川内原子力発電所

原子炉施設保安規定変更認可申請について

「受電系統の変更に伴う変更」

2023年8月3日
九州電力株式会社

【附則記載の適用時期における系統状況】

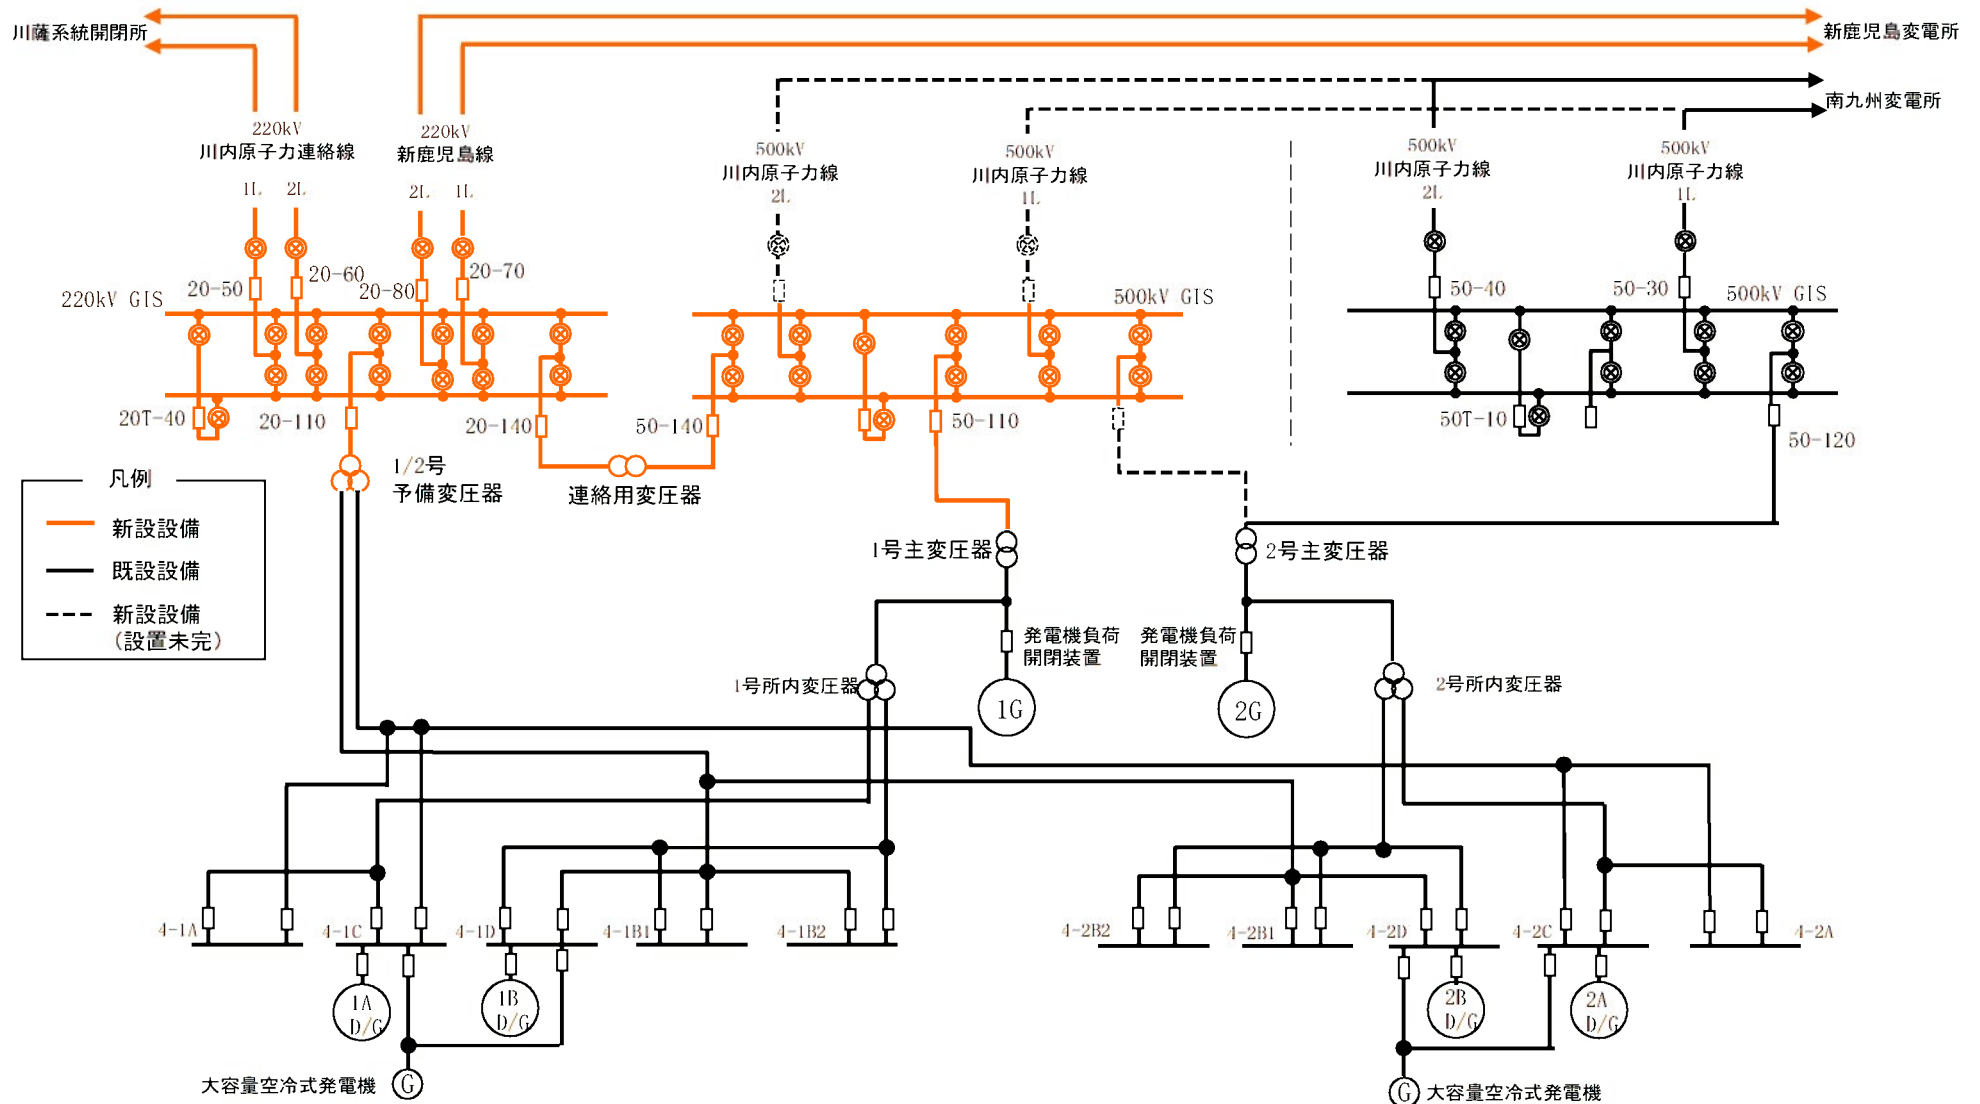
適用条文：第87条（予防保全を目的とした点検・保守を実施する場合）表87-1

第109条（周辺監視区域）図109-1

添付4（管理区域図）及び添付5（保全区域図）

適用時期：連絡用変圧器に係る使用前検査終了日以降
